Dotyczy: Zapytania ofertowego nr **ZAM-6/2021**: „**Konwersja węglowego źródła ciepła na wysokosprawną kogenerację gazową w kotłowni K-1 w Kościerzynie**”

W odpowiedzi na zapytania z dnia 30 oraz 31.08.2021r. Zamawiający informuje co następuje, jak poniżej:

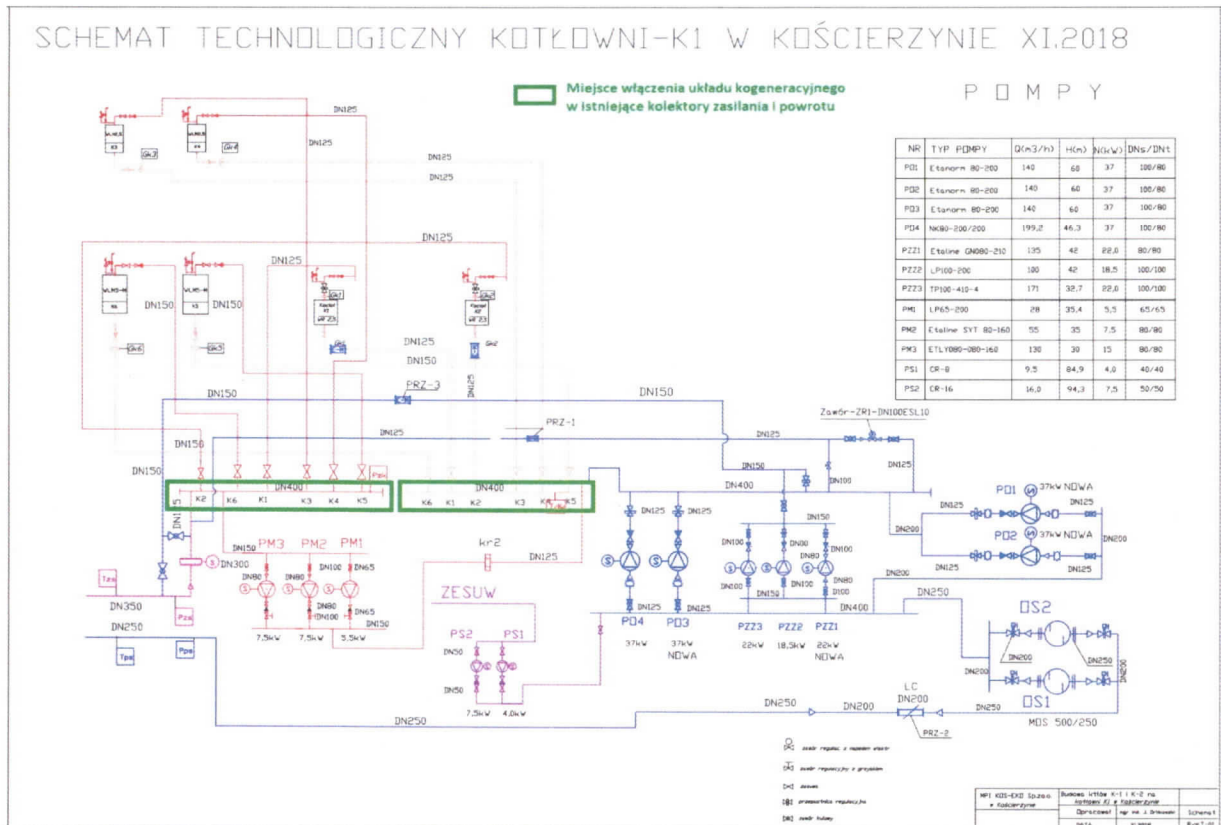
**Treść zapytania nr 8:**

Prosimy o zaznaczenie miejsce włączenia układu kogeneracyjnego na schemacie technologicznym (kolektor K1).
